改善箇所説明図

改善の内容

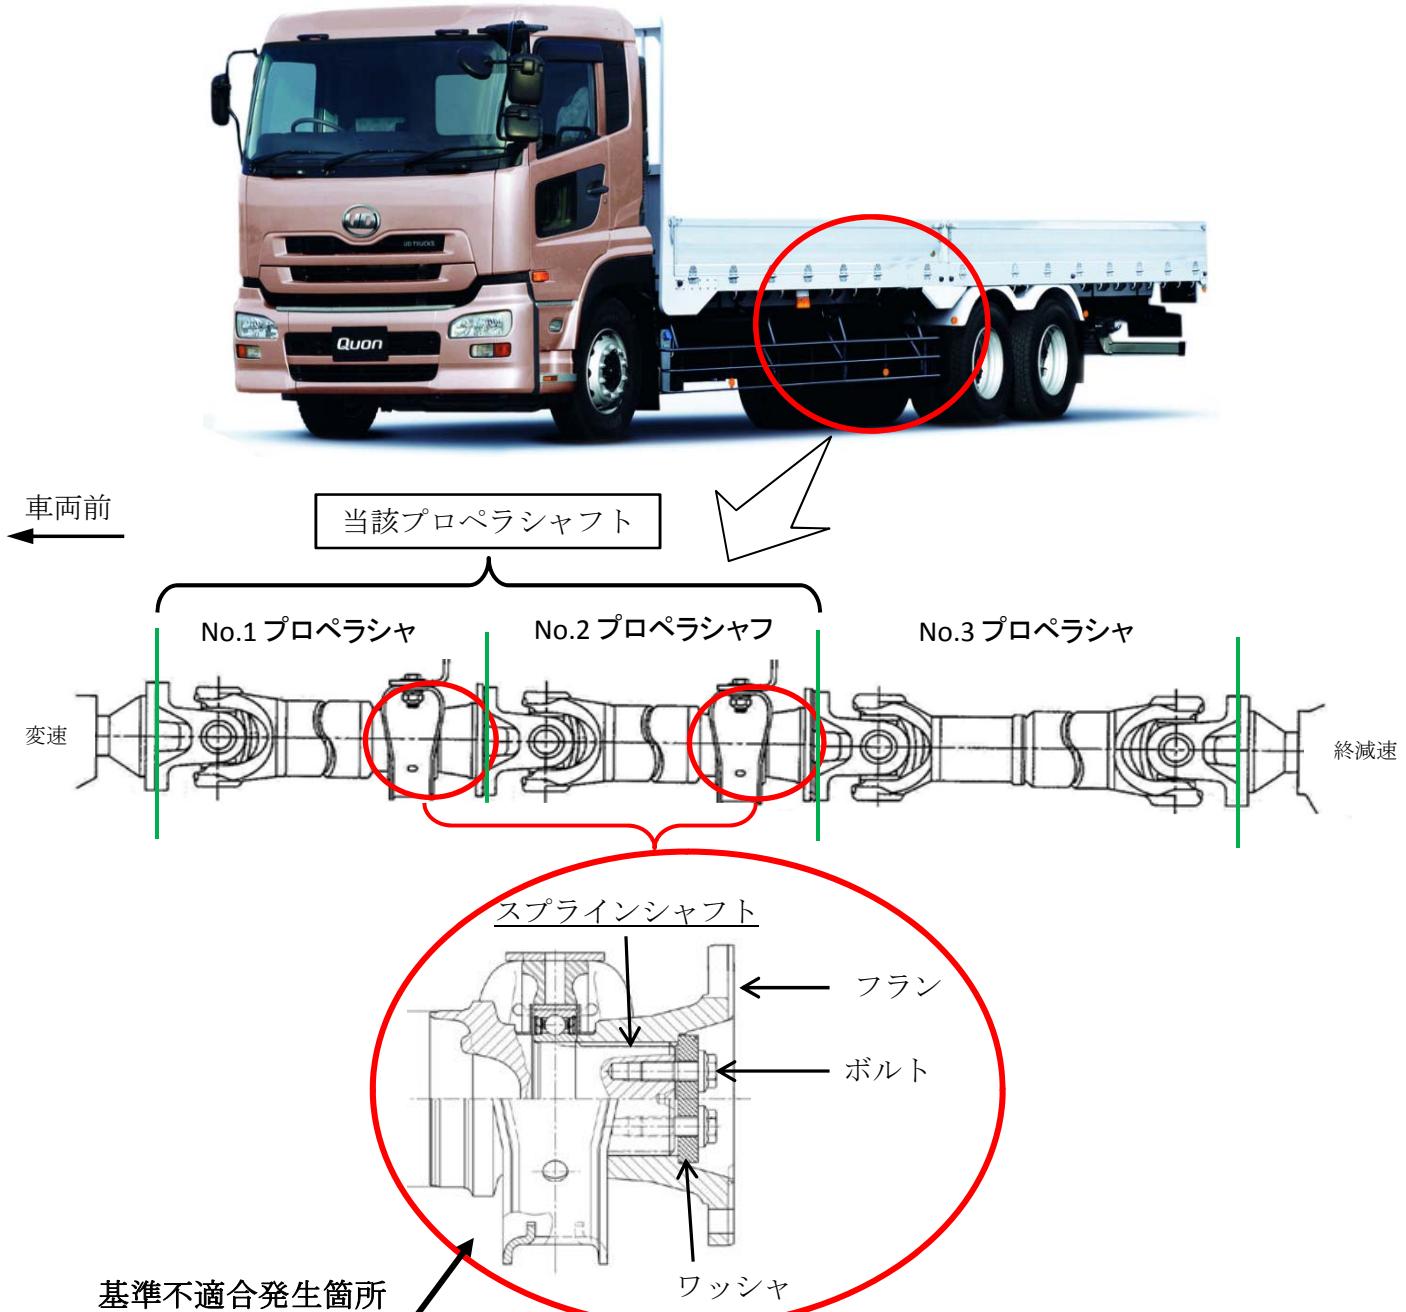
大型トラックのプロペラシャフトにおいて、スラインシャフトの寸法が小さいため、それと結合するフランジとの間の遊びが大きいものがあり、当該フランジとスラインシャフトを固定する締結用ボルトに過大な入力が生じることがある。そのため、そのままの状態で使用を続けると、当該ボルトが折損し、最悪の場合、プロペラシャフトが脱落し走行不能となるおそれがある。

全車両、当該プロペラシャフトを良品と交換する。

注： 内は、交換部品を示す。

識別：フランジ部に、黄色ペイントを塗布する。
